**INFORME DE HITO DE CONTROL
N° 022-2023-OCI/5353-SCC**

**OBRA “RECONSTRUCCIÓN DE PISTAS DE LA CALLE
JORGE HERRERA ENTRE LA CALLE MAYOR NOVOA Y
24 DE JULIO, CALLE MAYOR NOVOA ENTRE LA CALLE
BOLIVAR Y FRANCISCO NAVARRETE; DEL CERCADO DE
TUMBES – DISTRITO DE TUMBES, PROVINCIA DE
TUMBES Y REGIÓN DE TUMBES”**

HITO DE CONTROL N° 2 – EJECUCIÓN DE OBRA

TUMBES, 24 DE JULIO 2023

Imagen n.º 18
Ubicación de buzones existentes a demoler, conforme lo indica el plano D.AL-01

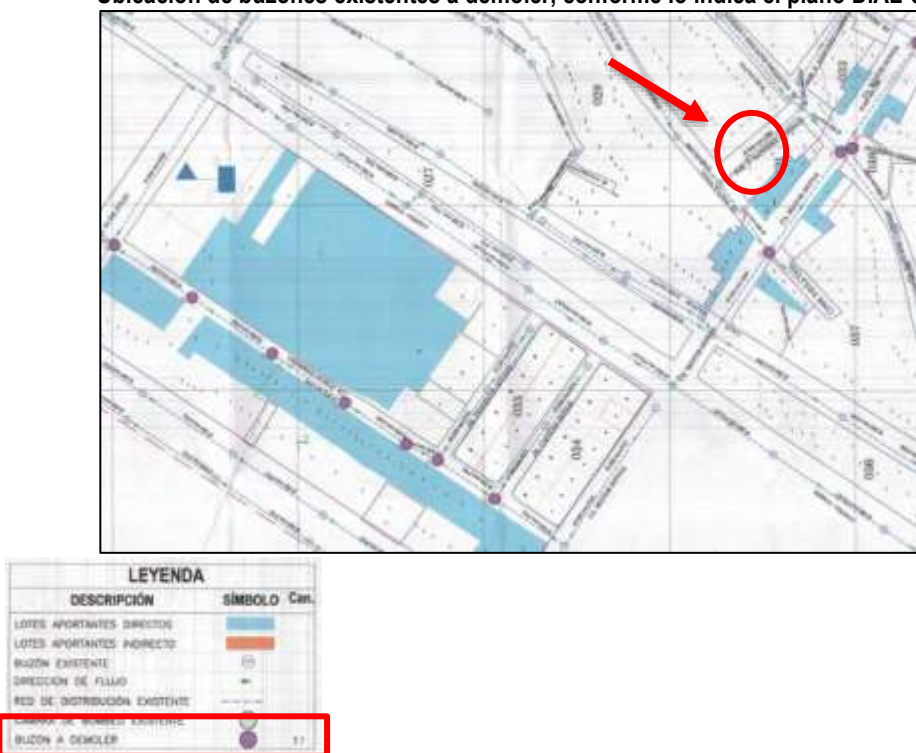
Cabe mencionar, que en el resumen de metrados ejecutados (folio 351-367) de la valorización n.º 4 se presenta la partida **02.03.08.02 Demolición de Buzones Existente (und)**, con un metrado valorizado de 11 unidades ejecutado al 100% en el mes de mayo del 2023 (del 1 al 31 de mayo); sin embargo en la planilla de sustento de metrados adjuntado (folio 360 y 361) no se detalla la ubicación o referencia de los buzones existentes a demoler, solo se está consignando la cantidad total.

Revisado el plano Demolición de Buzones Existentes (D.AL-01), se verifica que en total son 11 buzones existentes a demoler distribuidos a lo largo de las calles a intervenir (imagen n.º 18) y en la intercepción entre la calle Mayor Novoa y calle Sanches Carrión existen dos buzones a demoler, conforme lo indica el plano en mención:
